改善箇所説明図②

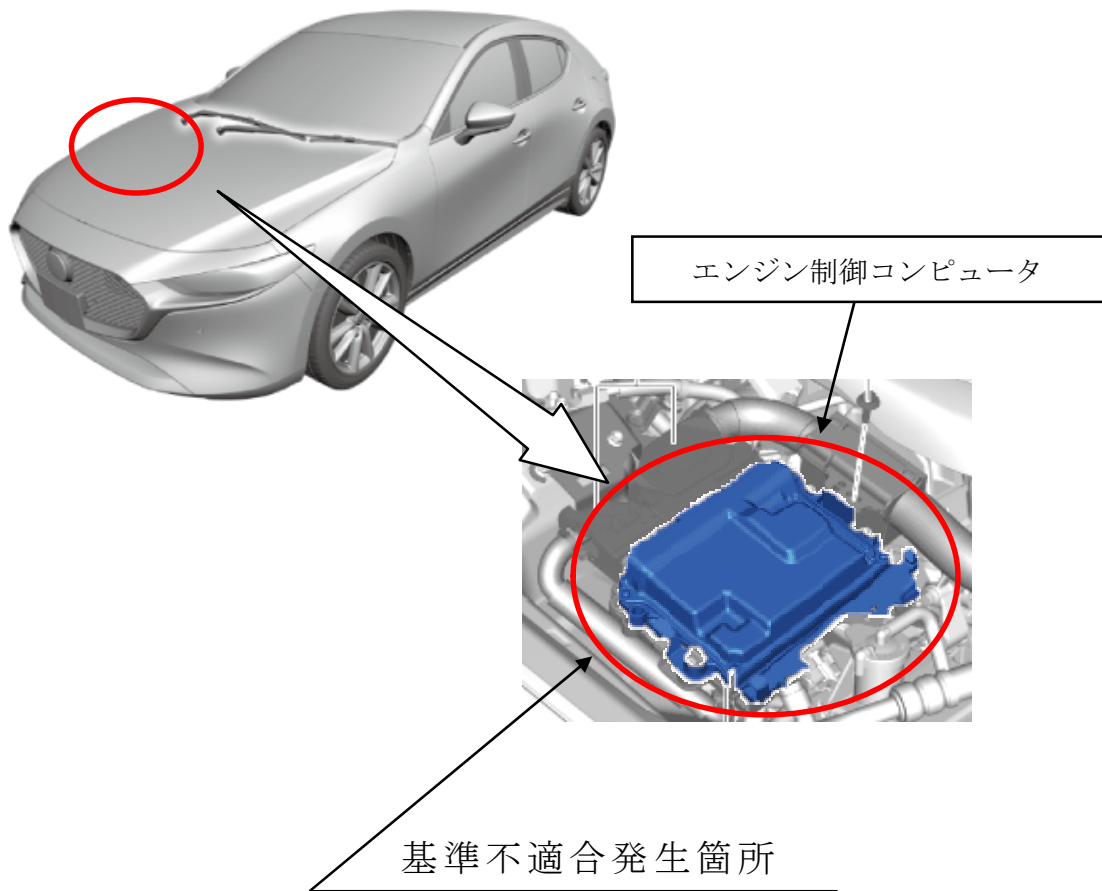
エンジン制御コンピュータにおいて、アイドリングストップ後の再始動制御プログラムが不適切なため、アイドリングストップを判別するためのエンジン停止判定処理が遅れた場合、アイドリングストップ後にエンジンが再始動しなくなるおそれがある。

全車両、エンジン制御コンピュータのアイドリングストップ後の再始動制御プログラムを対策プログラムに修正する。

識別：左リア・ドア・アッパ・ヒンジ取付けボルト（下側）の頭に黄ペンを塗布する。
